PDC INDUSTRIAL FR III

C O N S T R U C T I O N D E
D E U X E N T R E P O T S E T L E U R S B U R E A U X
C O M M U N E D ' O R M E S (4 5 1 4 0)

DOSSIER DE PERMIS DE CONSTRUIRE MODIFICATIF

PCM2	PLAN MASSE	
	modifications	référence
02		1194
	AGENCE FRANC ARCHITECTURE D'INTERIEUR SAS 47 rue Bayard 75008 PARIS TEL. : 01 42 25 26 07 SIRET : 505 819 004 000 19 RCS Paris 505 219 004	Date: Janvier 2026 Echelle : 1/500e

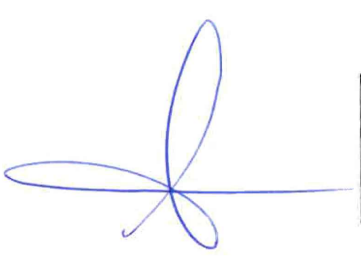
- LISTE DES MODIFICATIONS**
- BATIMENT A**
1. Hauteur de l'acrotère à 14.45 m
 - 1 Bis. Modification de l'implantation du bâtiment A entraînant la modification des distances aux limites de propriétés.

2. Modification des emprises de la mare, du bassin enherbé, et du bassin étanche bâché.
 3. Suppression des noues
 4. Implantation et hauteur du poste de garde

5. Modification de l'implantation des P.I et des emplacements pompier
 6. Ajout d'escaliers en façade Nord
 7. Modification de type de revêtement (rampe d'accès façade quais en béton) et prolongement de l'allée piétonne pour accéder aux vannes SPK.

8. Modification de l'aménagement du parking
 9. Modification du nombre et de l'emplacement des lanternes et des formes de pente de la toiture
 10. Suppression de l'échelle à crinoline en façade Nord

11. Reprise de l'aménagement des entrées Nord, de l'accès piétons/vélos.
 12. Voirie stabilisée pour pompier
 13. La clôture le long du cheminement piétons est supprimée et remplacée par une clôture en périphérie du bassin existant et conservé

14. Prolongement des lots d'espaces vert au niveau de la cour camions

- BATIMENT B**
1. Hauteur de l'acrotère à 14.45 m
 2. Modification et ajout de murs CF entre cellules
 - 2.1 Retrait du mur CF entre la C.3 et les bureaux en mezzanine et entre C1.a et C1.b et retrait de l'aire de station des moyens aériens associée à ce dernier

- 2.2 Mise en place des CTA en toiture
 3. Création de colonnes sèches au droit des murs CF entre cellules C1.1 et C1.2, C2.1 et C2.2, C3.1 et C3.2
 4. Réaménagement de l'aire de manœuvre

5. Modification de l'implantation des escaliers hélicoïdaux extérieurs
 6. Végétalisation des places de stationnement VI
 7. Modification du nombre et de l'emplacement des lanternes et des formes de pente de la toiture

8. Déplacement de mur CF en toiture
 9. Suppression de la noue d'infiltration entre l'aire d'attente PL Sud et le bassin d'infiltration enherbé.
 10. Création de cheminement au droit des mur CF entre C1.1 et C1.2, C2.1 et C2.2, C3.1 et C3.2

11. Modification des aires de mise en station échelles
 12. Modification de l'aire de stationnement pompiers
